Gehört zum Projekt
«Krienbach Schulhaus
Obernaun bis
Restaurant Obernaun»

Übersicht für die öffentliche Mitwirkung

Infoanlass vom 27.5.2024
Massnahmenstudie

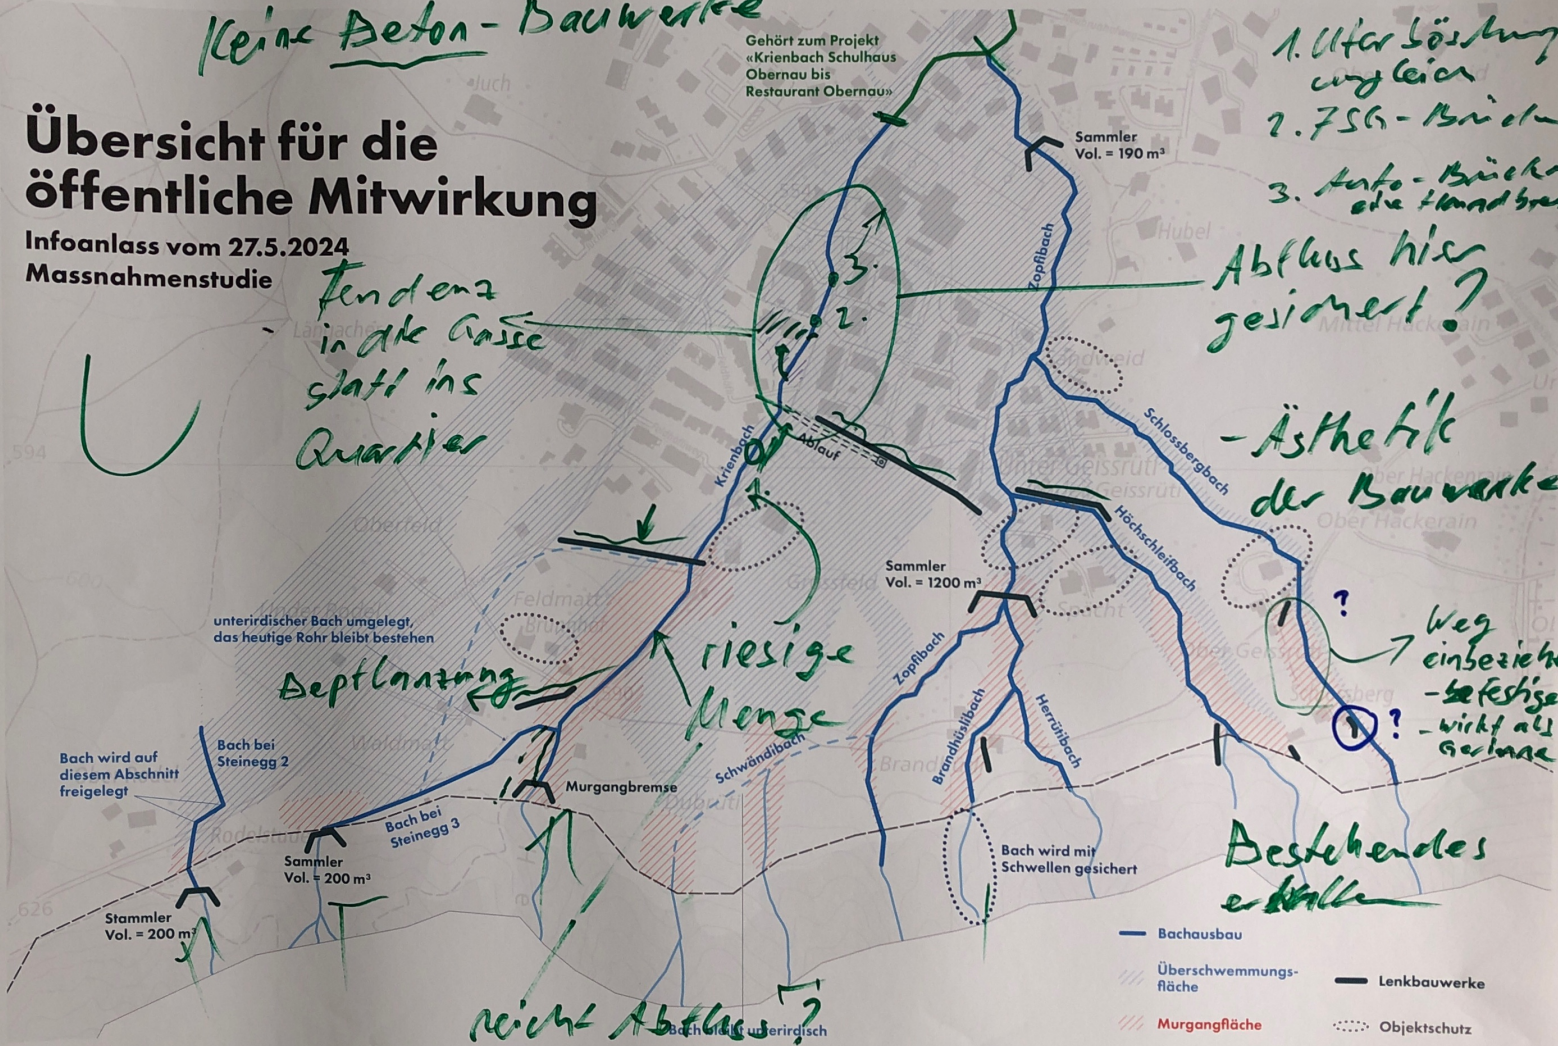
Keine Beton-Bauwerke

1. Uferlöschung vermeiden
2. FSG-Brüchen
3. Auto-Brüche oder Handbrüche

Abfluss hier gesichert?

- Ästhetik der Bauwerke

Weg einzeichnen
- befestigen
- wirkt als Gerinne

Bestehendes erhalten

Tendenz in die Gasse statt ins Quartier

riesige Menge

nicht Abfluss?

Variante an Massnahmen

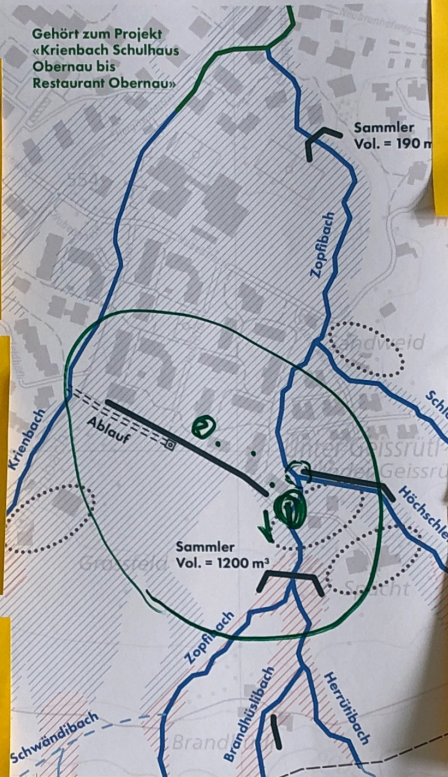
- Damm oder Mauer oberhalb Strasse?
- Gefahr von Hauswällen, wenn Damm oder Mauer unterhalb Strasse.

lieber eine Buchsteinmauer und kein Damm.

- Zufahrt an Wendeplatte nicht gewährleistet, wenn Mauer formen unterhalb Strasse

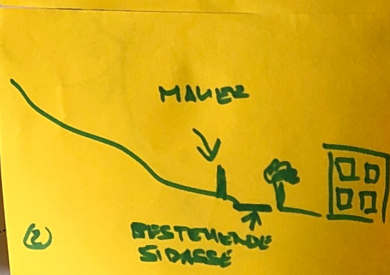
Unterhalb Geschiebes. muss das Gerinne ausgebaut werden. Inkl. Brückendurchlass (A)

Mauer benötigt weniger Platz, (betrifft Damm unterhalb Grossfeld)

Fahrzeuge auf dem Damm sind eine Gefahr! unterhalb grassfeld Unfall!

Hübelstr.-Gartener der Spedtsstrasse tragen grossen Teil bei Damm unterhalb Grossfeld
